Besvarelse vedrørende midlertidig lukning af byggelegepladsen på Bredegrund, Amager

BESIGTIGELSESRAPPORT LEGEPLADS

Besigtigelses sted:
Bredegrund Byggelegeplads
Bredegrund
2300 København S

Rapport nr.:
KMC 2026-012

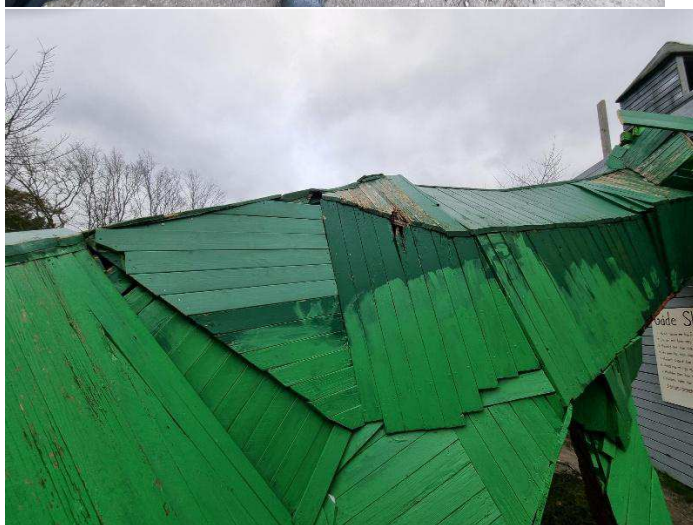
Billeder fra Byggeren der viser råd i konstruktioner samt i bærende stolper gravet ned i jorden.

Faldhøjde på Bredegrund

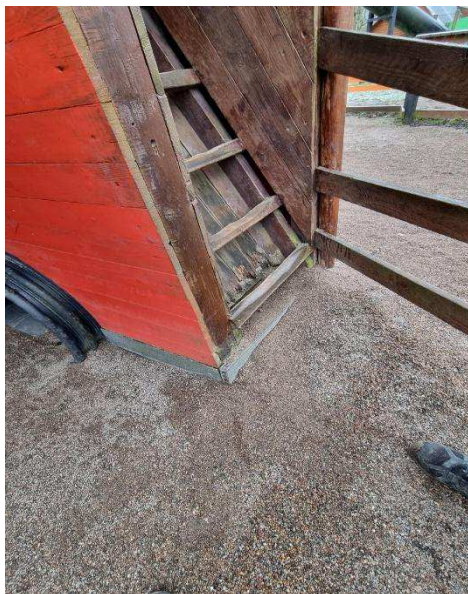
Billeder fra Bredegrund der viser rådne trækonstruktioner og manglende faldunderlag høj faldhøjde.

Foto 4

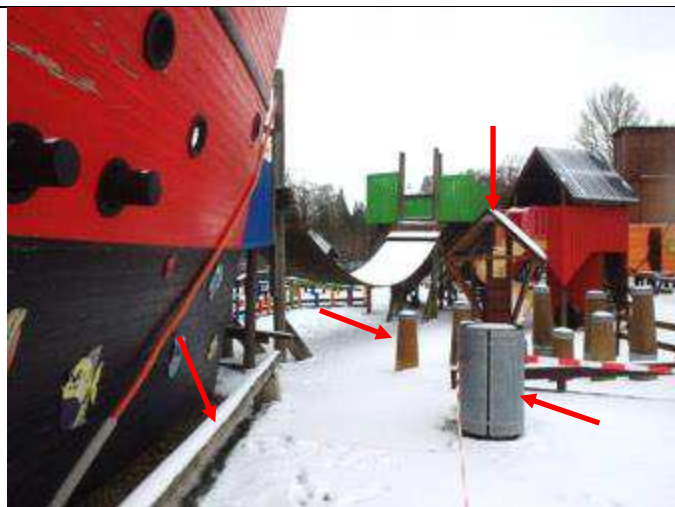
Problembeskrivelse:

Ved en fri faldhøjde på 3 m kræves der et stødområde / faldrum med en udstrækning på mindst 2,5 m. Der må ikke være hårde genstande i stødområdet / faldrummet.

Foto 13

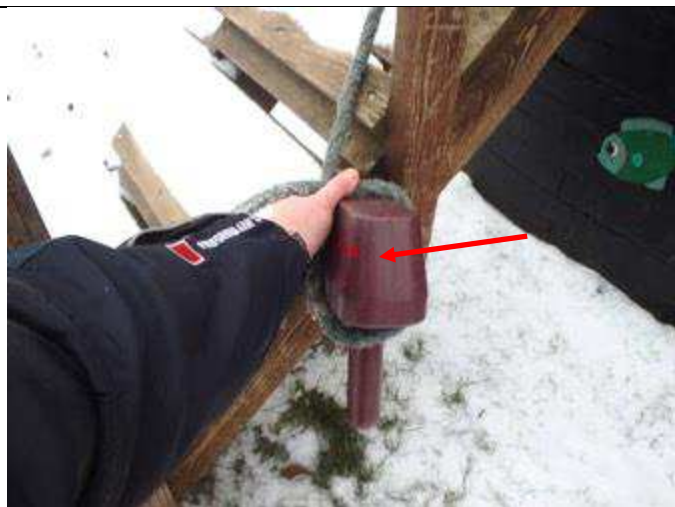
Problembeskrivelse:

Mellemrummet på legeredskabet udgør en risiko for kvælning, fordi barnet kan få halsen ned i hullet ovenfra - uden med sikkerhed at kunne nå jorden med fødderne. Mellemrummet er placeret mere end 60 cm over faldunderlaget, og har en bredde mellem 4,5 og 15,5 cm. Se også efterfølgende foto.

Foto 43

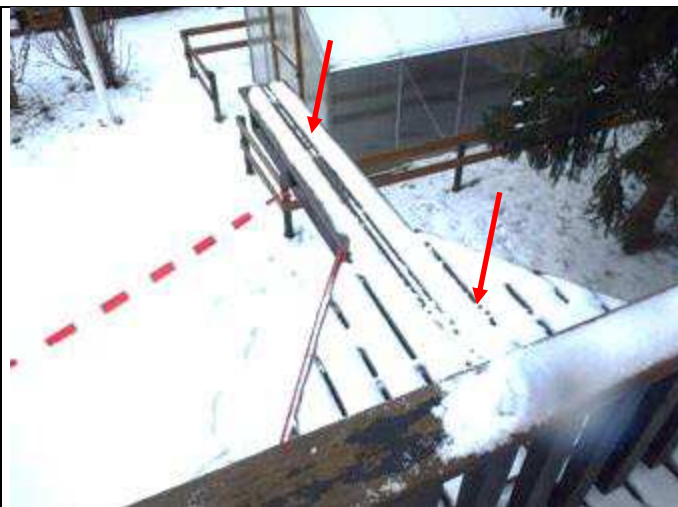
Problembeskrivelse:

Der mangler sideafskærmninger, da der er mere end 60 cm fra platform til underlag.

Sideafskærmning skal være min. 70 cm høj.

Foto 44

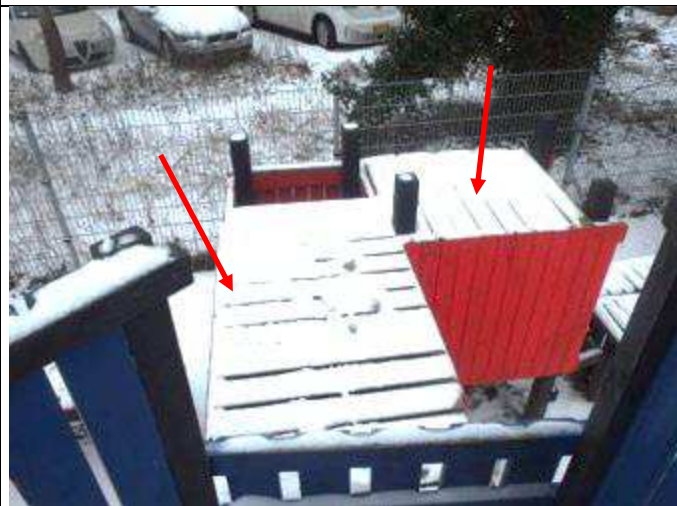
**Problembeskrivelse:**

Sideafskærmningen er konstrueret forkert.

Udformningen af sideafskærmningens overside bør ikke friste børn til at sidde, stå eller balancere på afskærmningen.

Her måles bredden på oversiden til ca. 12 cm.

Foto 57

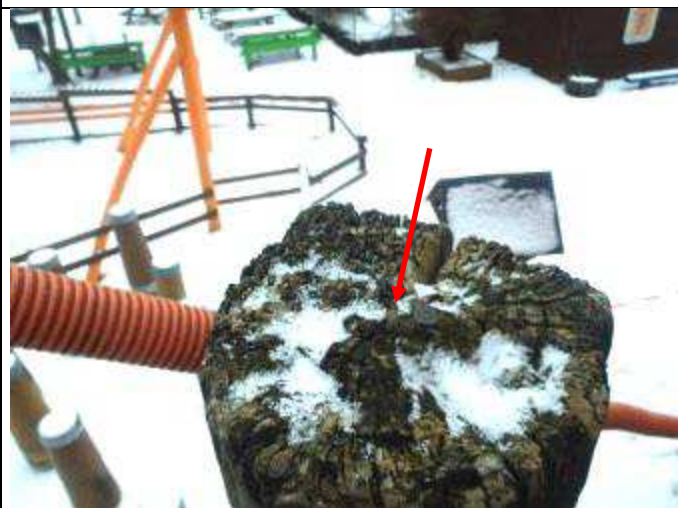
Problembeskrivelse:

Der må ikke være huller på mellem 8 og 25 mm i diameter i legeredskaber mere end 1 m fra faldunderlaget, som kan fange børnenes fingre.

Det viste foto er blot et eksempel.

Foto 82

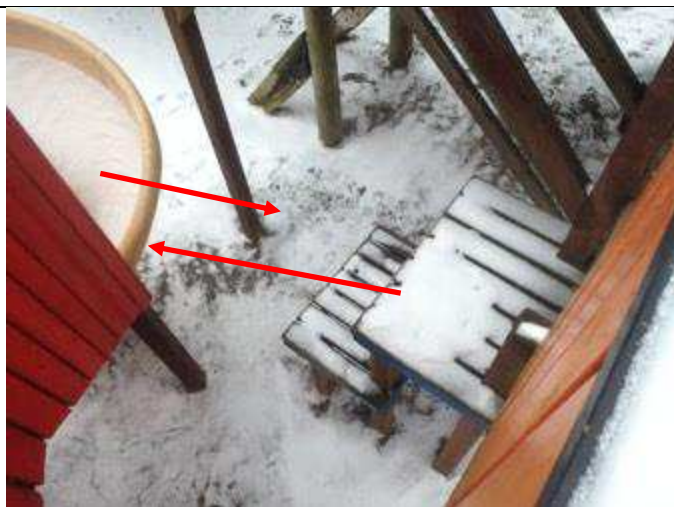
Problembeskrivelse:

Foto 103

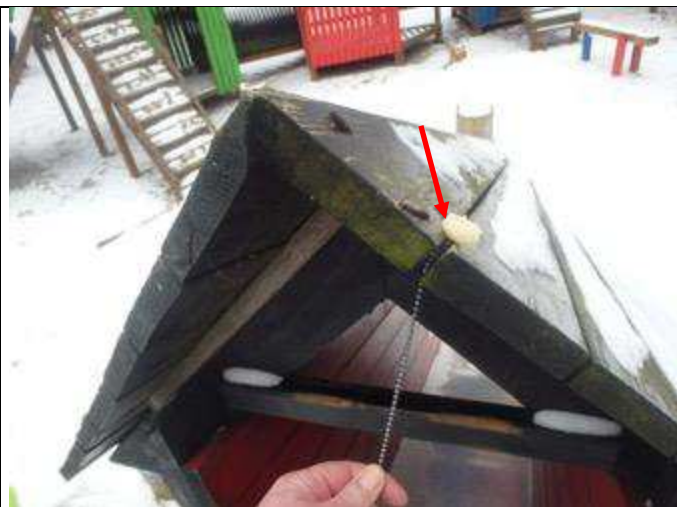
Problembeskrivelse:

Foto 138

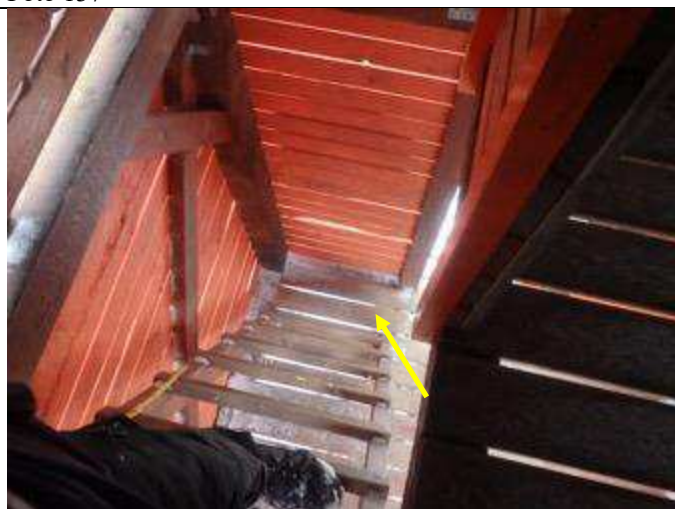
Problembeskrivelse:

Foto 141

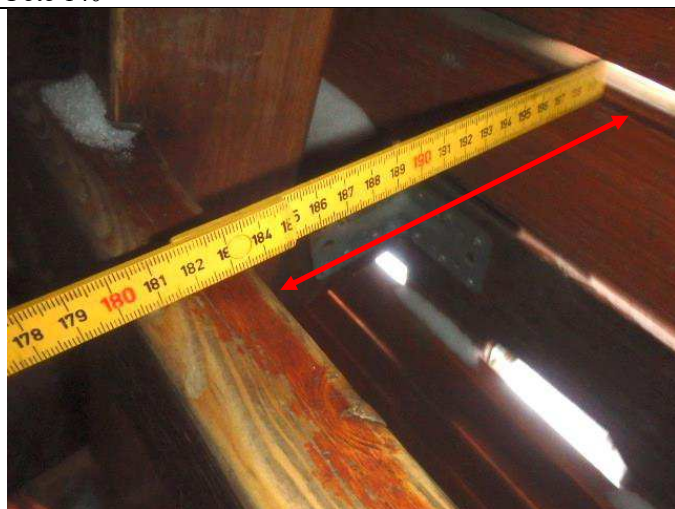
Problembeskrivelse:

Her er afstanden ca. 16,5 cm.

Foto 167

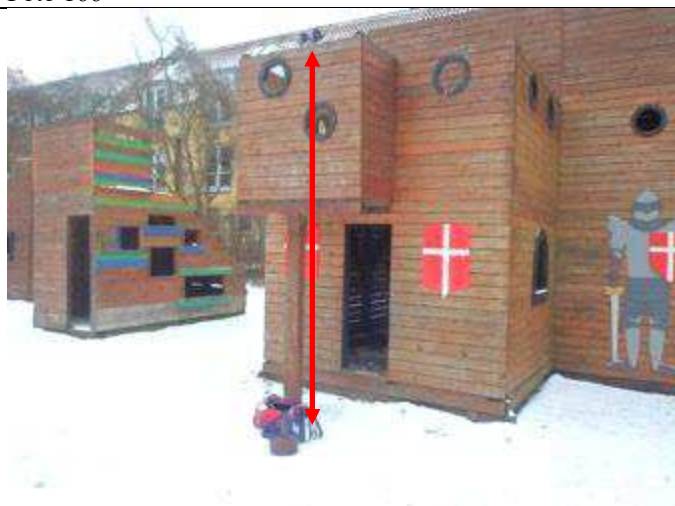
Problembeskrivelse:
